2026年老旧小区综合整治项目（鑫泰花园）

施工图设计

审查意见回复单

项目名称：2026 年老旧小区综合整治项目（鑫泰花园）
设计单位（章）：泰州市海陵建筑设计院有限公司

设计阶段 STATUS	施工	图号 DRAWING NO.	HP-04-变更
----------------	----	-------------------	----------

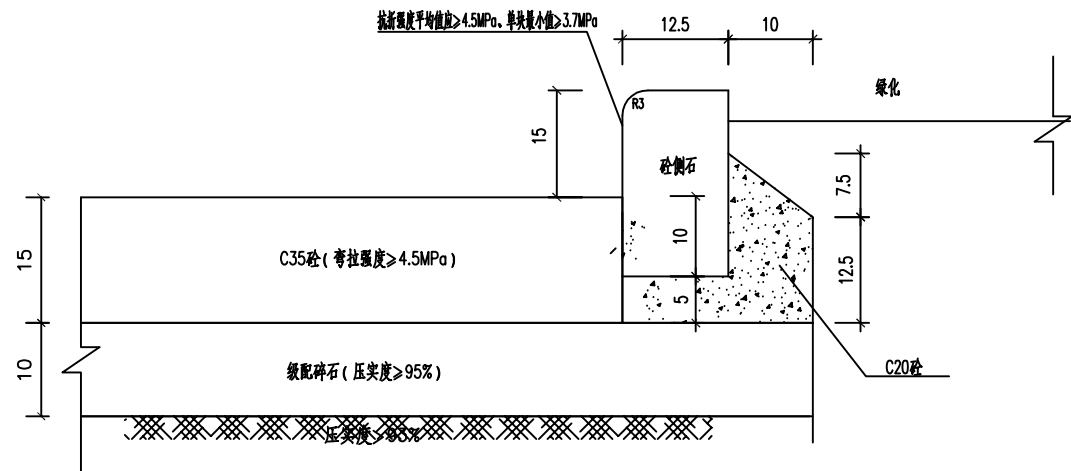
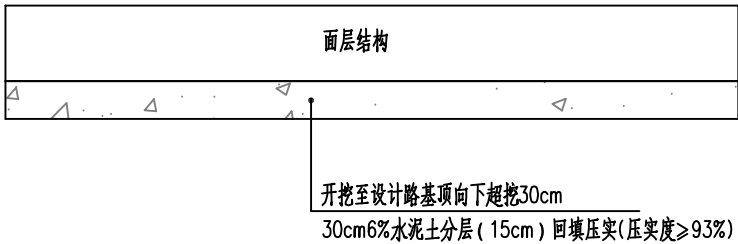
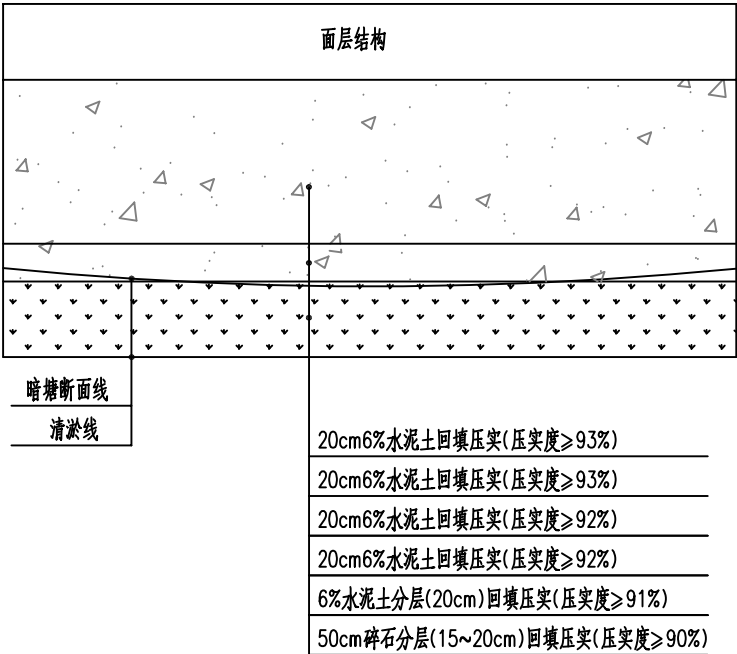
审查意见			回复意见				
一、违反强条问题： 无 二、违反强标问题： 无 三、违反其他问题： 1、水泥混凝土路面设计环境要素不符合《城镇道路路面设计规范》（CJJ 169-2012）第 3.2.6-2 条规定。应为最大温度梯度标准值（T_g）。 2、路基设计不符合《城市道路路基设计规范》（CJJ 194-2013）第 4.6.2 条规定。路基应对上路床部位进行超挖并分层回填压实，压实度要求应符合零填及挖方路基压实度要求。 3、暗塘及软土地段路基压实度应符合《城市道路路基设计规范》（CJJ 194-2013）第 4.6.2 条填方路基规定。 4、C30 混凝土强度等级偏低，不能满足抗折强度 ≥ 4.5MPa 要求。混凝土强度等级不应低于 C36。 5、水泥混凝土路面建议采用 18cm 厚石灰土基层。 6、水泥混凝土路面缺少胀缝设置，不符合城镇道路路面设计规范》（CJJ 169-2012）第 6.7.2 条规定。在其他固定构造物处或与其他道路相交处、板厚改变处、小半径平曲线处应设置横向胀缝。 7、C30 混凝土侧石，其强度要求不符合《混凝土路缘石》（JC/T 899-2016）中第 6.3.1 条、《城镇道路路面设计规范》（CJJ 169-2012）中第 7.2.2-2 条规定。			一、违反强条问题： 无 二、违反强标问题： 无 三、违反其他问题： 1、感谢专家提出宝贵意见，补充最大温度梯度标准值。详见图纸施工图设计说明 HP-01-变更。 2、感谢专家提出宝贵意见，路基应对上路床部位进行超挖并分层回填压实，详见图纸 HP-05-变更。 3、感谢专家提出宝贵意见，修改相关压实度要求，详见图纸 HP-05-变更。 4、感谢专家提出宝贵意见，因本路面结构基本为小区内部停车位路面，故提高混凝土强度等级采用 C35，详见施工图设计说明 HP-01-变更和 HP-04-变更。 5、感谢专家提出宝贵意见，经与甲方沟通为避免实际施工时石灰土产生的扬尘问题，仍采用级配碎石基层。 6、感谢专家提出宝贵意见，在其他固定构造物处或与其他道路相交处、板厚改变处、小半径平曲线处应设置横向胀缝，详见图纸施工图设计说明 HP-01-变更。 7、感谢专家提出宝贵意见，补充混凝土侧石的相关强度要求，抗折强度平均值应 ≥ 4.5MPa、单块最小值 ≥ 3.7MPa。抗压强度平均值应 ≥ 5.0MPa、单块最小值 ≥ 4.2MPa。详见图纸 HP-04-变更。

- 除钢筋直径以毫米计外其余均以厘米计。
- 道路砼建议采用商品砼。板的自由端和板角呈锐角时应布置角隅钢筋,参照图集15MR202第30页执行。
- 部分区域因施工断面较小等原因,现场施工时可采用人工进行夯实处理。
- 路面设计基准期为20年,设计荷载为BZZ-100,交通等级为轻交通,路面设计环境,目标可靠度:85%,变异水平等级中~高。构造物抗震设防烈度:7度、标准设防。
- 停车位下部基本为素土,土质一般,现设计路基处理为开挖至设计路基顶向下超挖30cm,再回填30cm6%水泥土分层回填压实,压实度大于93%。路面结构层不低于原设计强度。
- 混凝土侧石抗折强度平均值应 $\geq 4.5\text{MPa}$ 、单块最小值 $\geq 3.7\text{MPa}$;抗压强度平均值应 $\geq 5.0\text{MPa}$ 、单块最小值 $\geq 4.2\text{MPa}$ 。
- 植筋工艺步骤如下:定位--钻孔--清孔--钢筋除锈--锚固胶配置--植筋--固化、保护--检验。植筋工艺事宜应满足国家现行相关规范要求。
- 砼路表面应做刻纹防滑处理,路面抗滑性能指标构造表面构造深度 $\text{TD}\geq 0.7\text{mm}$ 。
